Králův Dvůr - obchvat - II.část

SO 101a - větev A - komunikace

Změnový list

Iniciátor změny: Zhotovitel Popis a zdůvodnění Změny: Změna tvaru křižovatky - v projektu pro stavební povolení byly vnitřní křižovatkové poloměry navrženy o velikosti $R = 10$ m, neboť se předpokládalo, že směrem k náměstí Míru nebude veden provoz nákladní automobilové dopravy. S ohledem na etapizaci stavby v místě stávající křižovatky nelze stavbu realizovat tak, aby provoz nákladních vozů byl přesměrován na realizovanou komunikaci obchvatu a dále z důvodu možného budoucího využití křižovatky jako objízdné trasy v případě nehod či jiné výstavby je nutné východní poloměr upravit tak, aby zde byl umožněn průjezd nákladních vozidel. Vnitřní oblouk je v návrhu změny realizován jako složený kružnicový oblouk o poloměrech $R = 15$ m a $R = 30$ m. Do středu křižovatky bude umístěn ostrůvek ze žulové dlažby, který bude možné přejíždět. Změna byla objednateli oznámena 1.6.2022, včetně vyjádření PČR - doklad 08 a situačním výkresem. Změna byla odsouhlasena objednatel - doklad 09. Vyjádření projektanta a TDI obsahují doklady 10 a 11. Výměry na SO 101a byly změněny na základě výkresu - doklad 12. Náhrada opěrné st

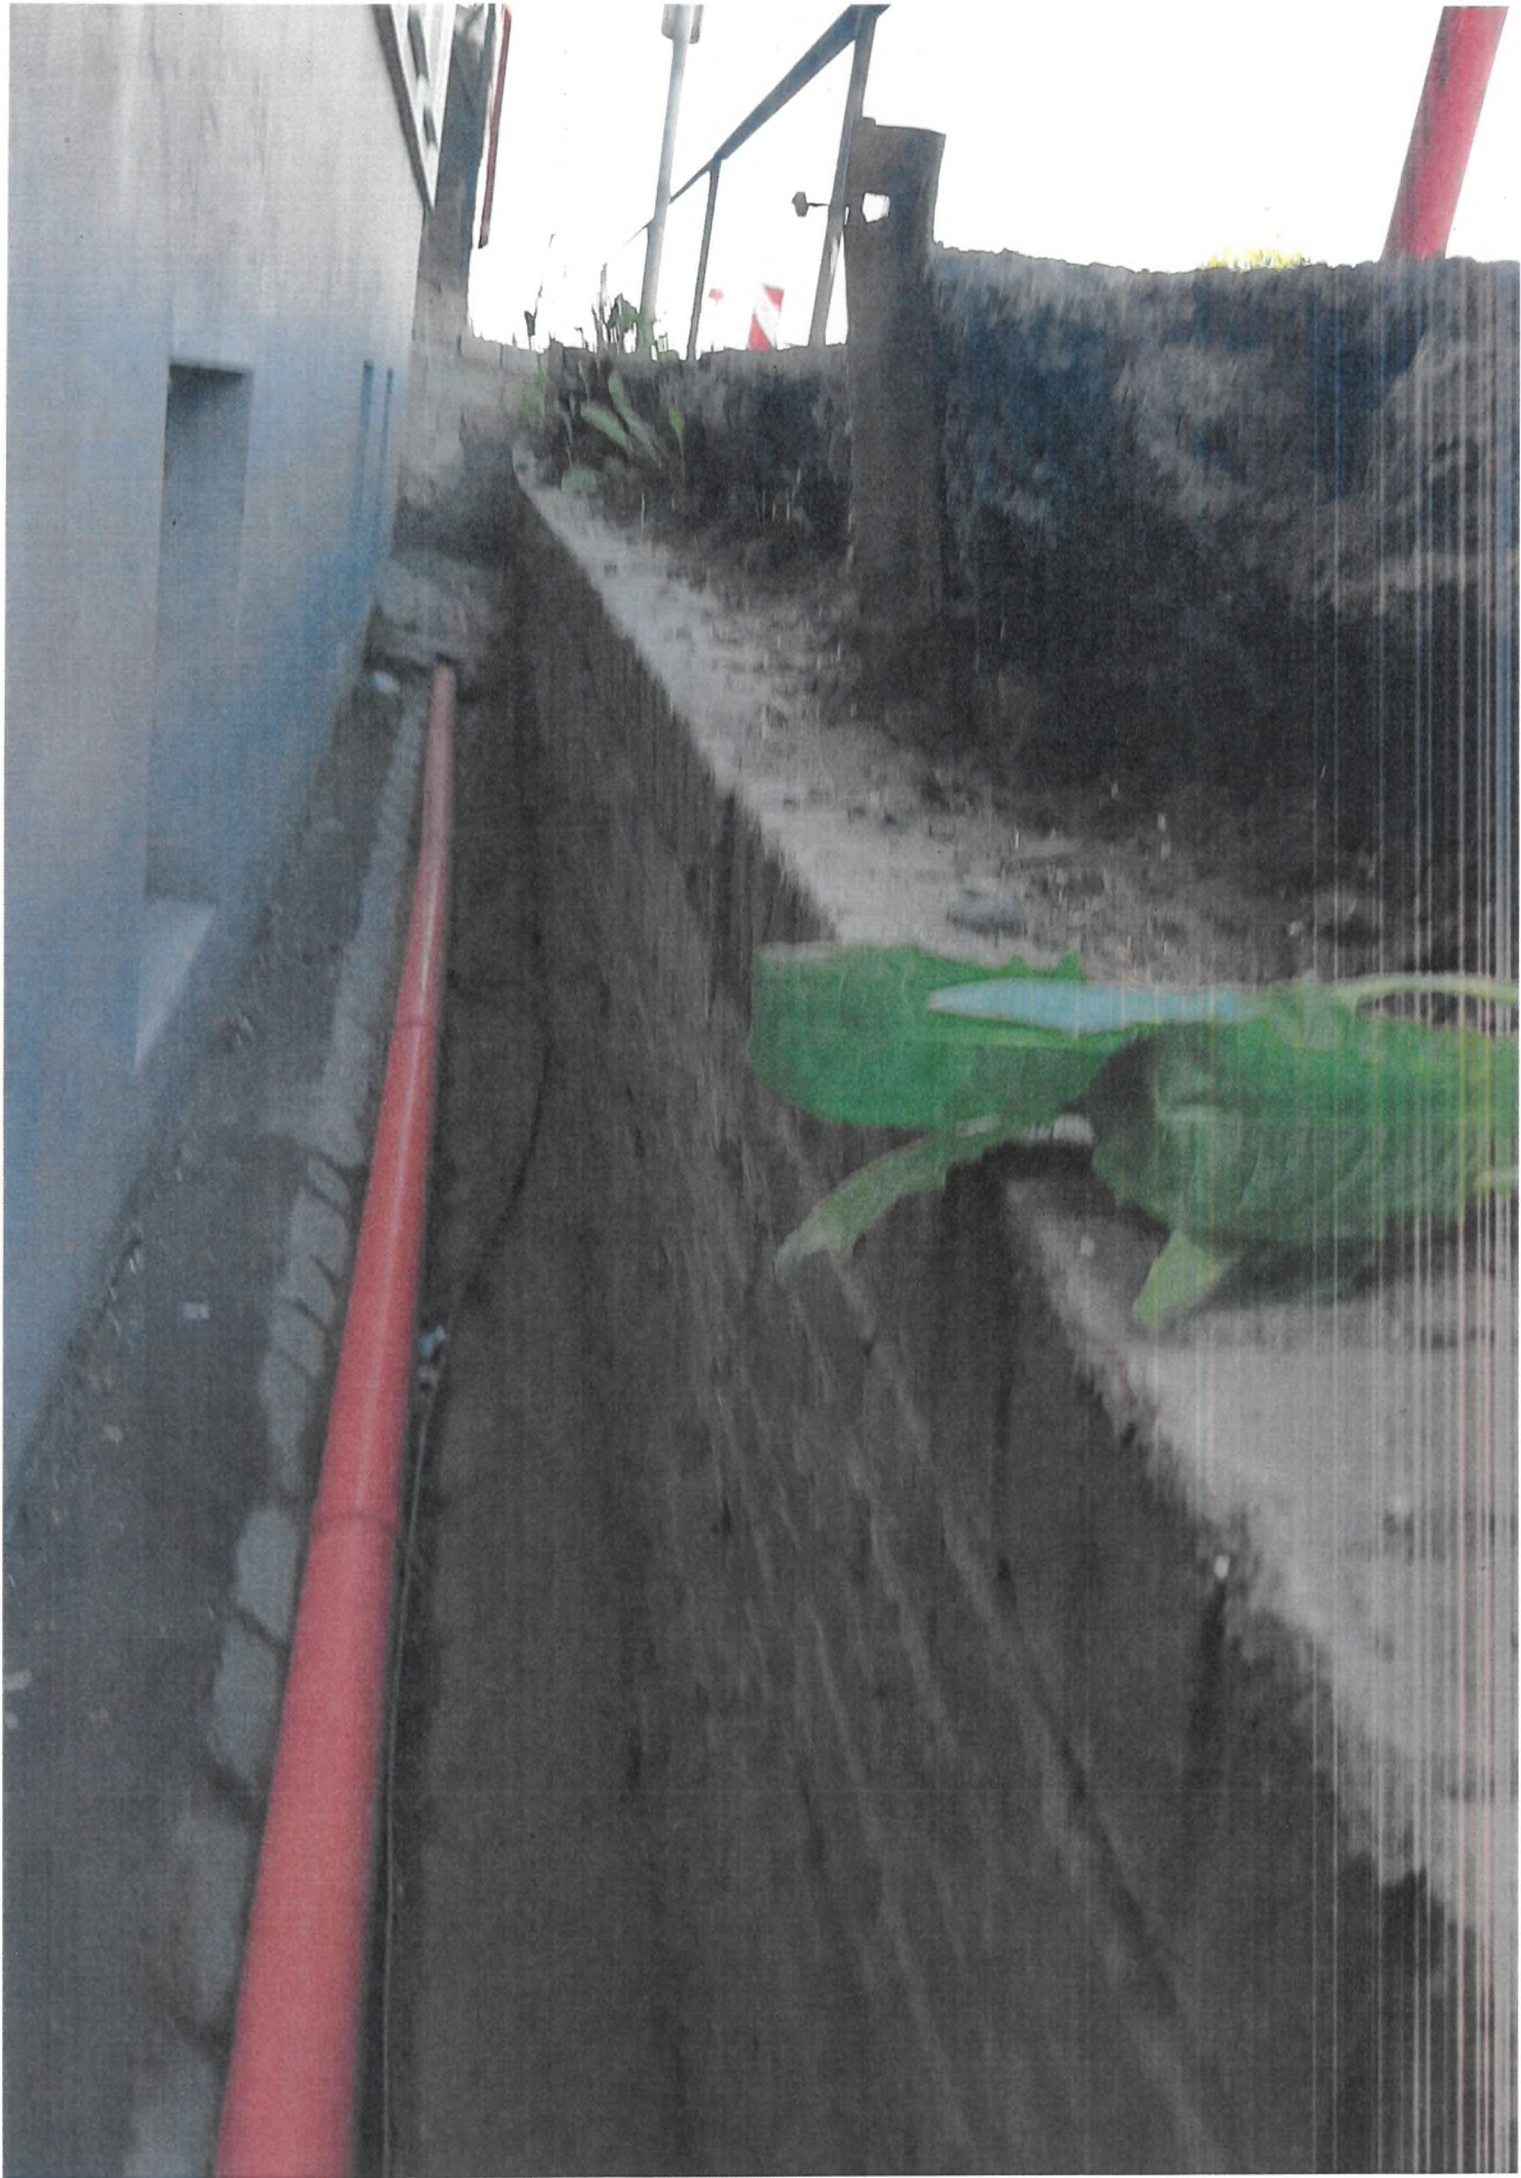
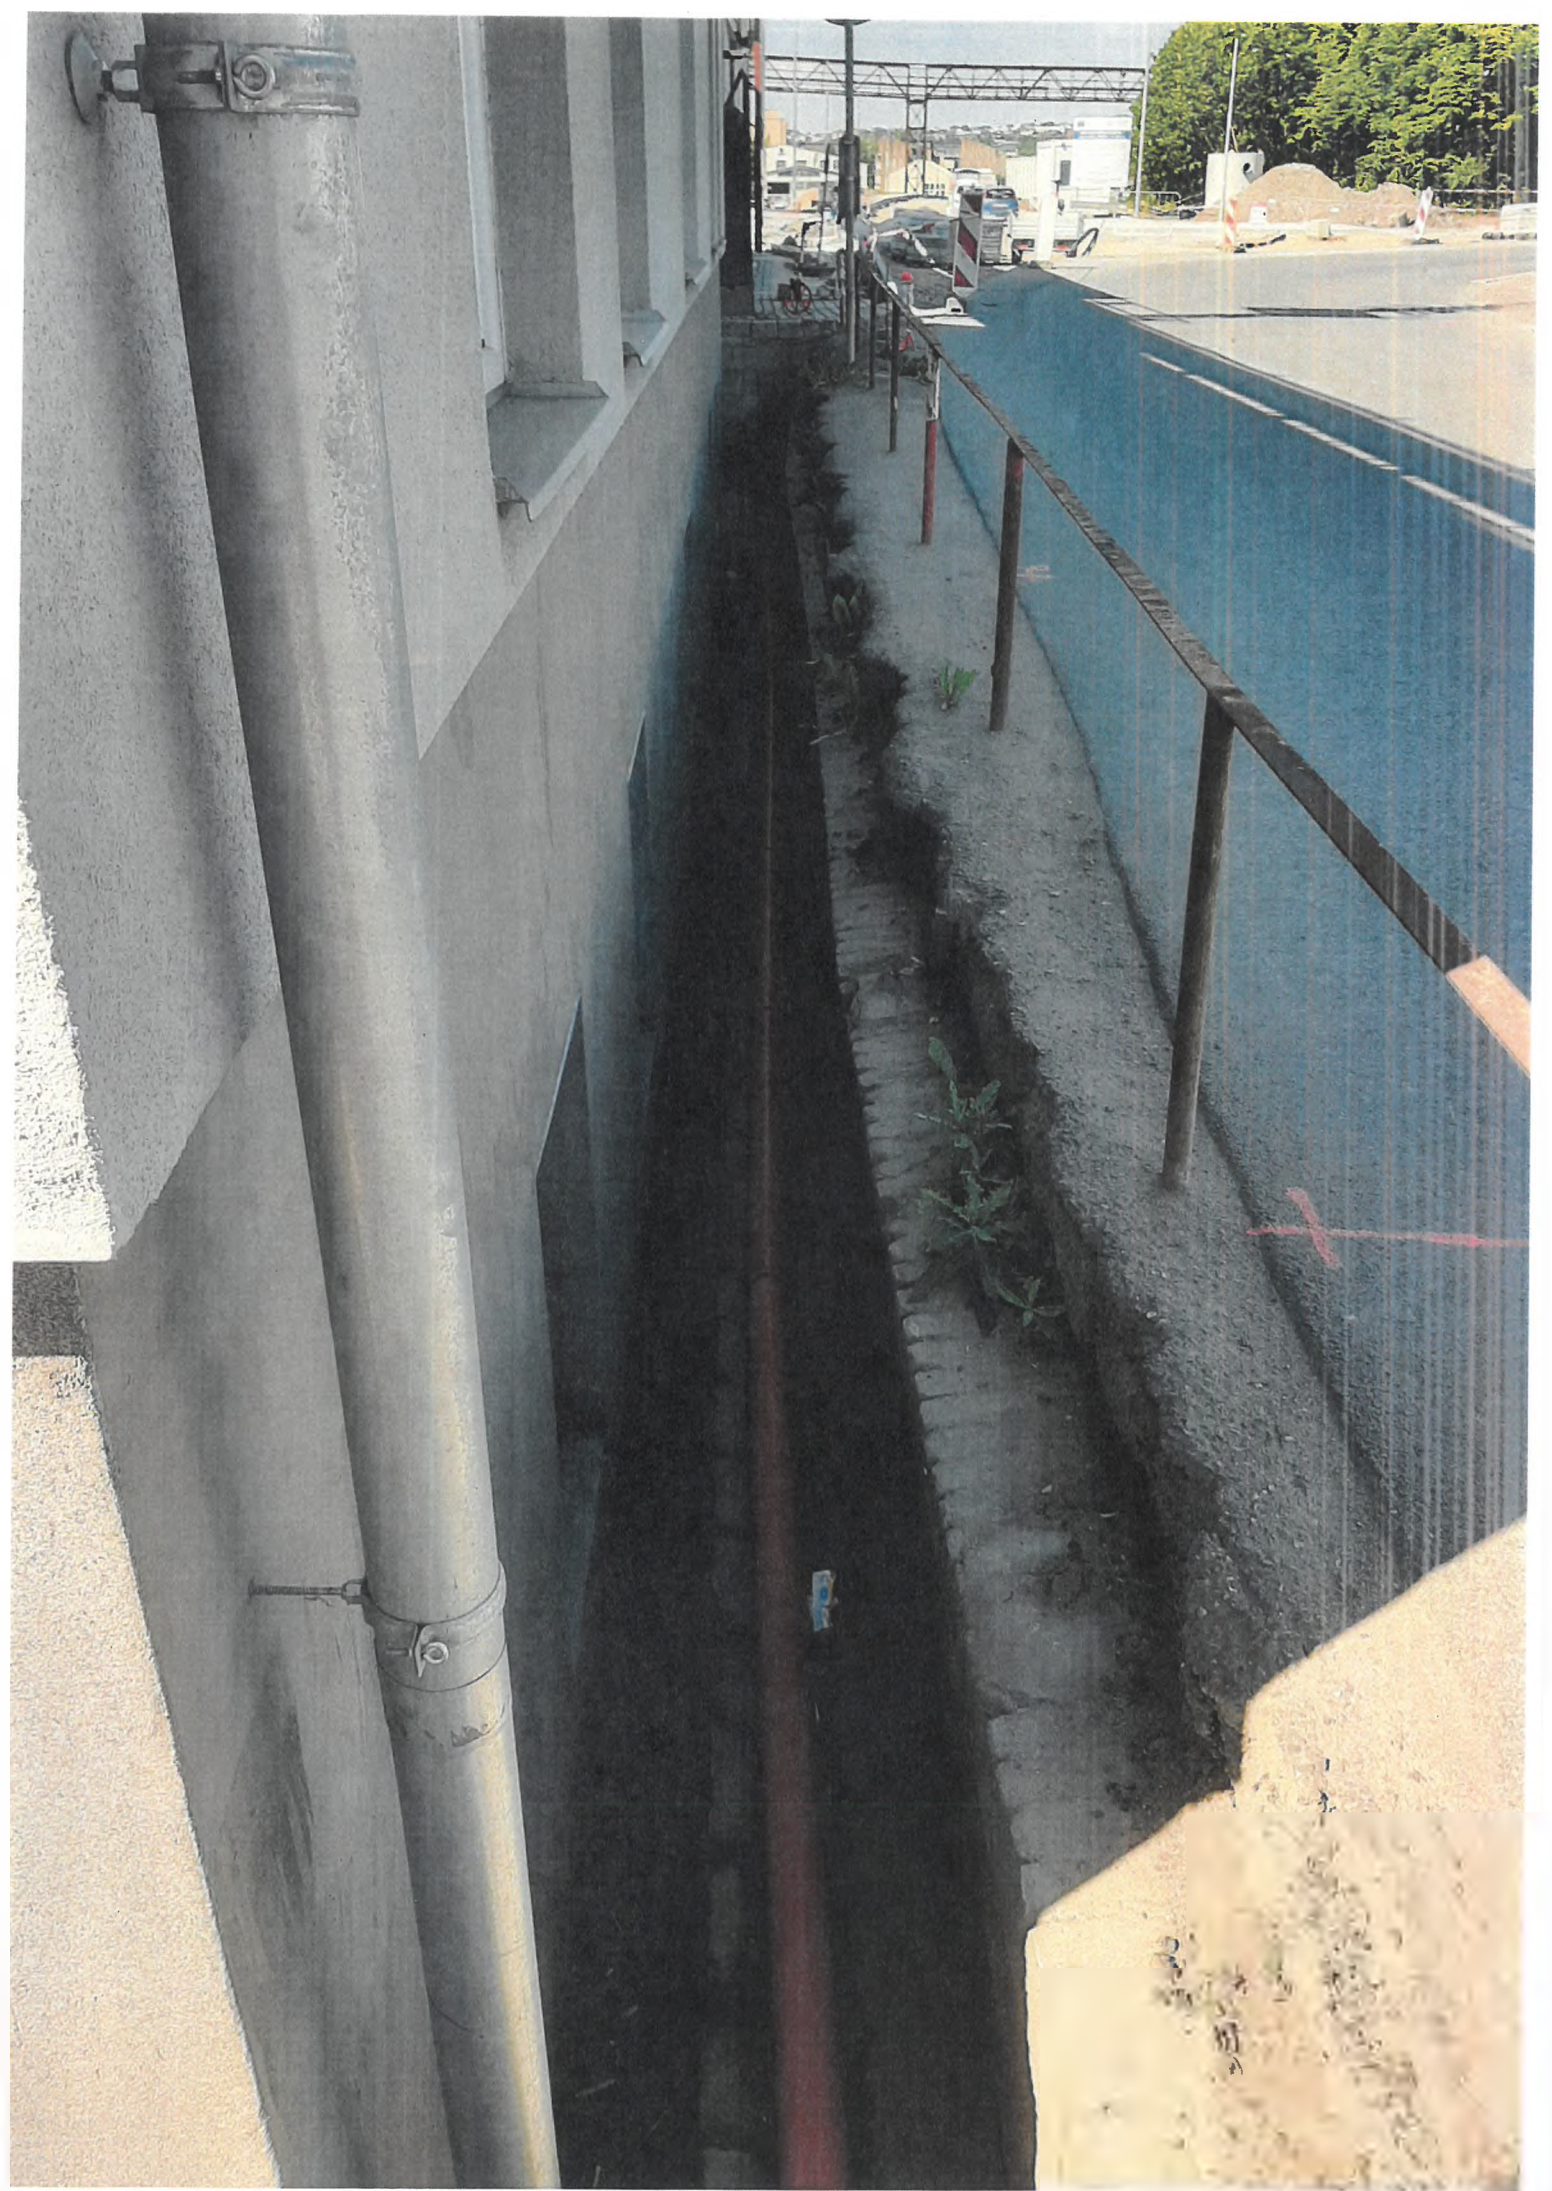
Komunikace v km 0,695 – 0,725 probíhá podél objektu č. p. 234 . Objekt byl majitelem rekonstruován , došlo k vyčištění prostoru mezi stávající opěrou a vlastním objektem . Kontrolou stavu bylo zjištěno , že stávající cihlová stěna je vykloněna a hrozí zřícení celé opěry vlivem nákladní dopravy . Je nutné tuto cihlovou stěnu nahradit novou opěrnou zdí , která vymezí prostor mezi novou komunikací a objektem .

V průběhu realizace po vyčištění příkopu bylo zjištěno, že opěrná stěna před objektem parc. č. st. 234 v k.ú. Králův Dvůr vykazuje vysoké známky degradace a bylo domluveno, že bude nahrazena novou opěrnou stěnou.

Byly posouzeny různé varianty řešení zajištění této části komunikace. S ohledem na umístění stávajících inženýrských sítí a problematické uzavírání komunikace byla zvolena pilotová stěna s nabetonovaným zhlavím, do kterého bylo otevřeno dopravně bezpečnostní zábradlí.

Vzorový příčný řez:

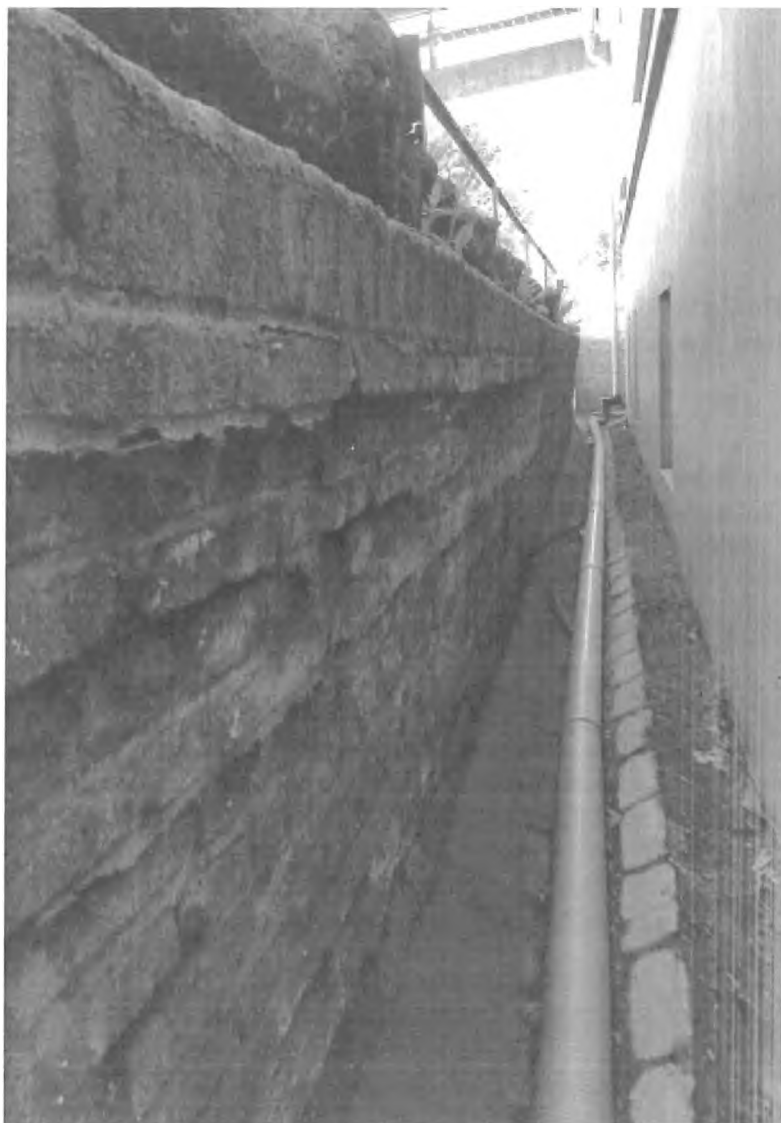
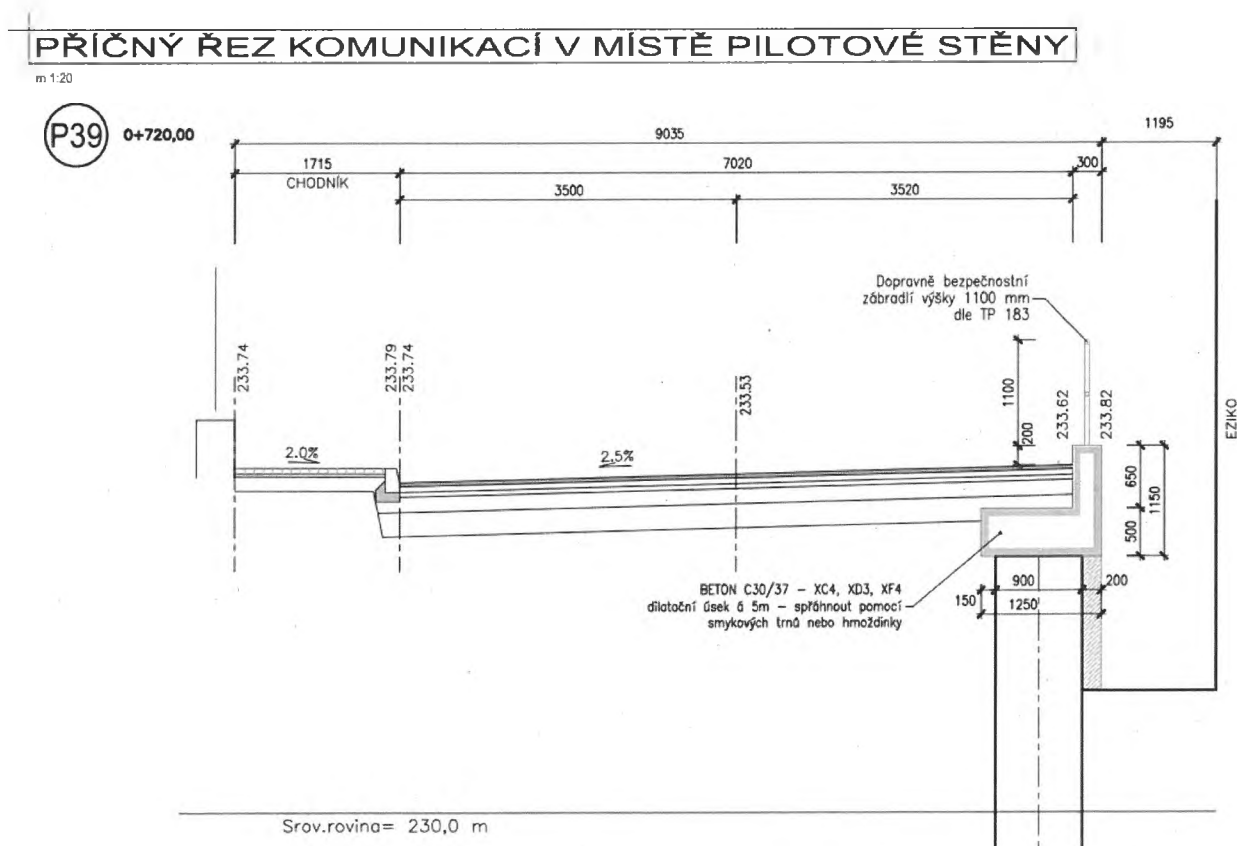
Tento návrh vznikl na základě zjištění v průběhu výstavby, kdy nový majitel budovy čp. 399 v ulici Tovární, firma EZIKO s.r.o. v mezidobí mezi projekčními pracemi a zahájením výstavby provedla rekonstrukci objektu spočívající mj. v obnažení suterénu objektu na straně přilehlé k budované komunikaci. Vzhledem k existenci okenních otvorů v suterénní zdi na straně jedné a opěrné zídky na straně druhé byl tento stav pravděpodobně v historii stejný jako nyní, předešlý majitel ale prostor mezi zídou a suterénem zasypal – viz. stav foto z roku 2018, zdroj mapy.cz

V průběhu měsíce 7/2022 byly provedeny penetrační zkoušky, z jejichž výsledku vyplývá, že únosné podloží je v hloubce cca 5 m pod stávající niveletou komunikace. Dále byla ověřena trasa kanalizace, která dle záznamů správce sítí měla kolidovat se založením nové zdi. Trasa nakonec neodpovídá záznamům a zde dochází pouze ke křížení se zděnou klenutou stokou přibližně v km 0,705.

Z výše uvedených důvodů byla zvolena varianta provedení pilotové opěrné zdi s převrtávanými pilotami délky 5m se ztužující římsou a silničním zábradlím. Pilotová stěna bude v místě energokanálu přerušena a bude zde provedena podzemní železobetonová stěna.

Uvedené řešení bylo odsouhlaseno AD, TD a objednatelem.
